改善箇所説明図

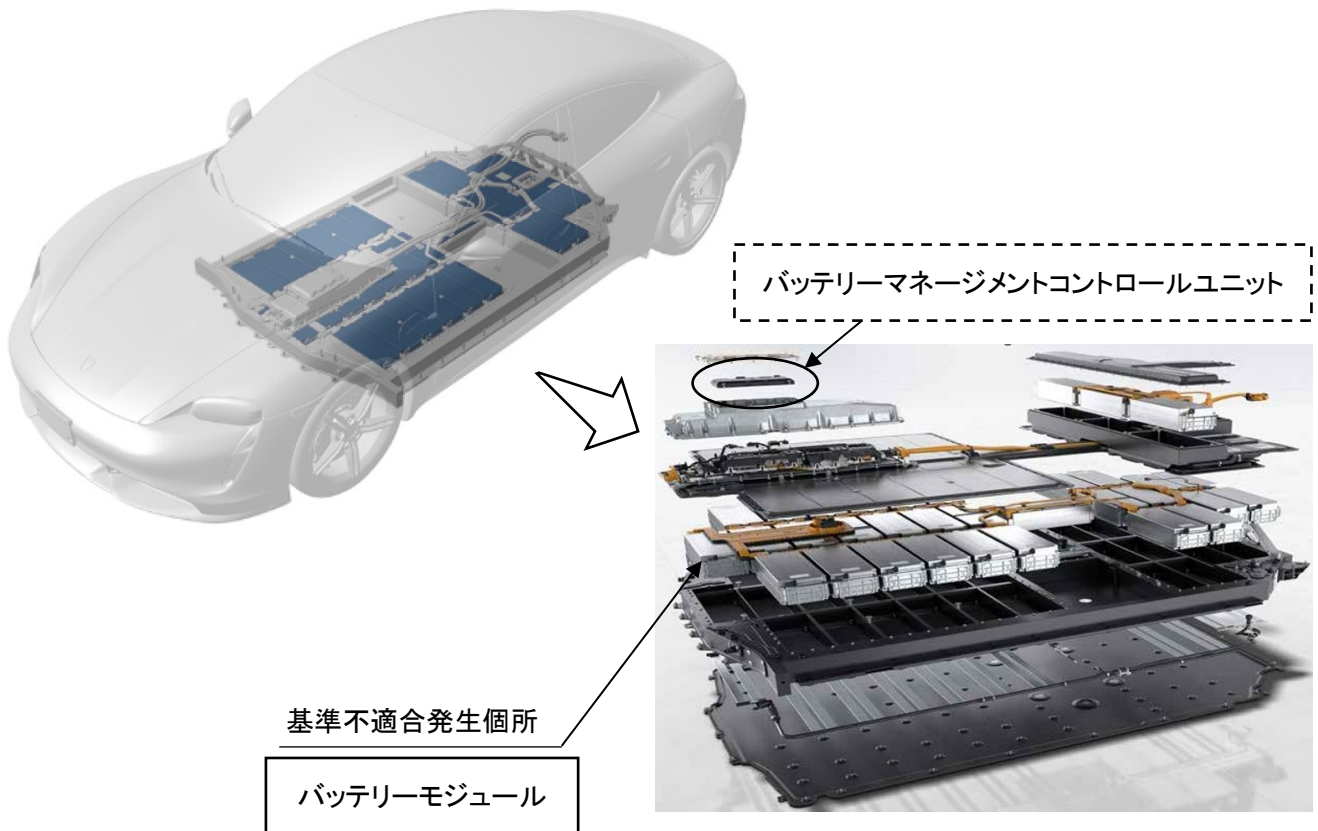
注: 内は良品と交換する部品を示す

内は対策プログラムをインストールする部品を示す

高電圧バッテリーにおいて、不適切に製造されたバッテリーモジュールが内蔵されたものがある。そのため、バッテリーモジュールの内部短絡が発生し、最悪の場合、熱によるバッテリー異常が発生し、火災に至るおそれがある。

全車両、OTA または専用テスターで車両を点検し、異常が確認されたバッテリーモジュールは良品と交換する。また、車両自己診断機能を備えた対策プログラムを OTA または専用テスターによりインストールする。ただし、プログラムの準備に時間を要すことから、暫定措置として、ユーザーに対し定期的なバッテリーの点検入庫を要請するとともに、充電量を 80%までに制限するよう周知を行う。

識別: 改善済車両には車台番号打刻の 5 桁目の下に黄色ペイントを塗布する。
